**Bretagne**

**Avis délibéré de la Mission régionale  
d'autorité environnementale de Bretagne sur  
la révision du zonage d'assainissement  
des eaux usées de Saint-Gondran (35)**

N° : 2020-007827

Figure 2: Zonage projeté (extrait du dossier, figurant en rose les parcelles correspondant à l'assainissement collectif, en rouge celles concernées par la station d'épuration)

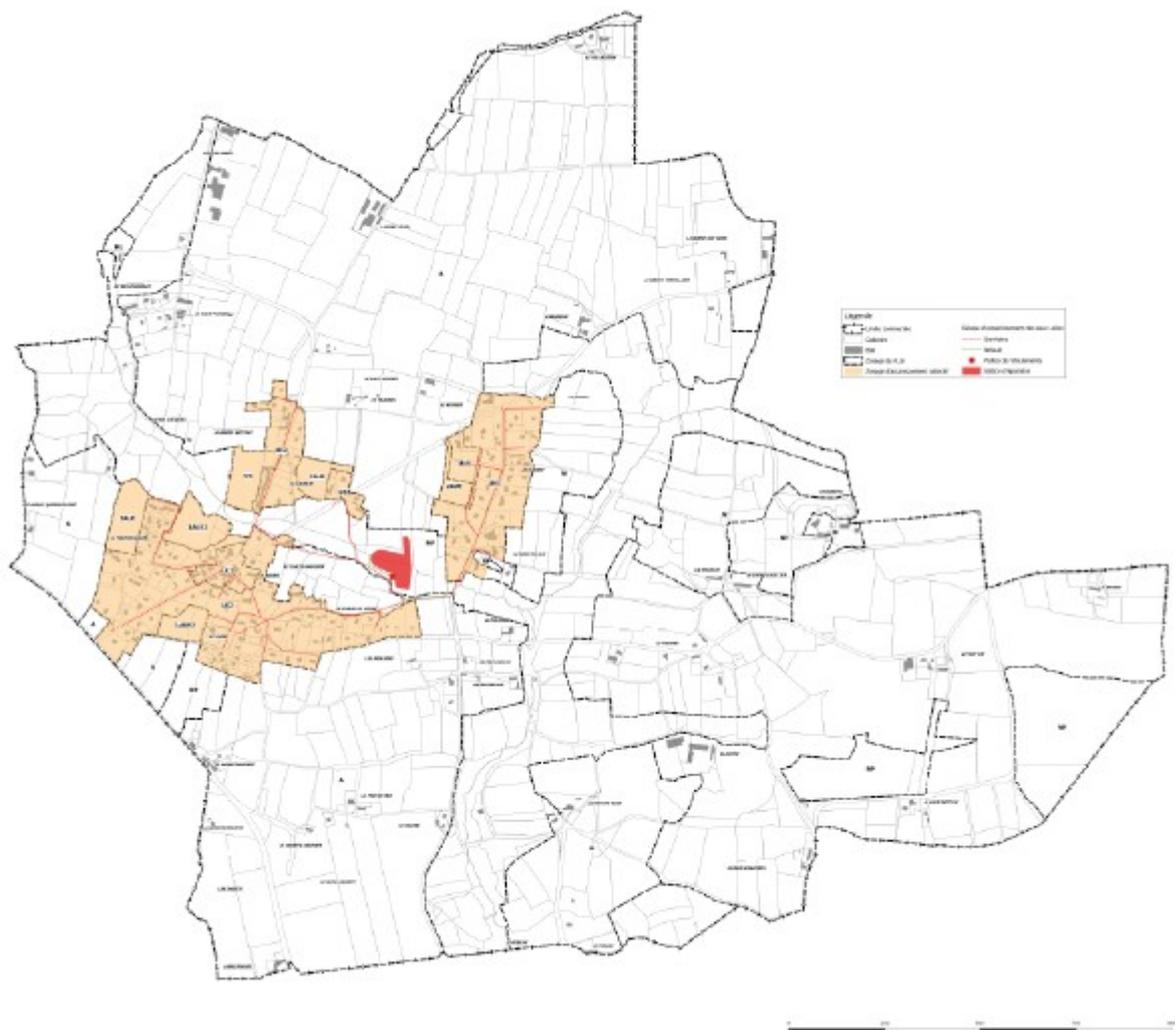
Enfin, sur le plan des illustrations, le dossier ne comporte pas de carte détaillée du zonage, objet de l'évaluation présentée.

***L'Ae recommande d'établir un résumé non technique complètement accessible, décrivant les éléments clés du zonage et de l'ensemble de la démarche d'évaluation, et d'ajouter une carte du zonage.***
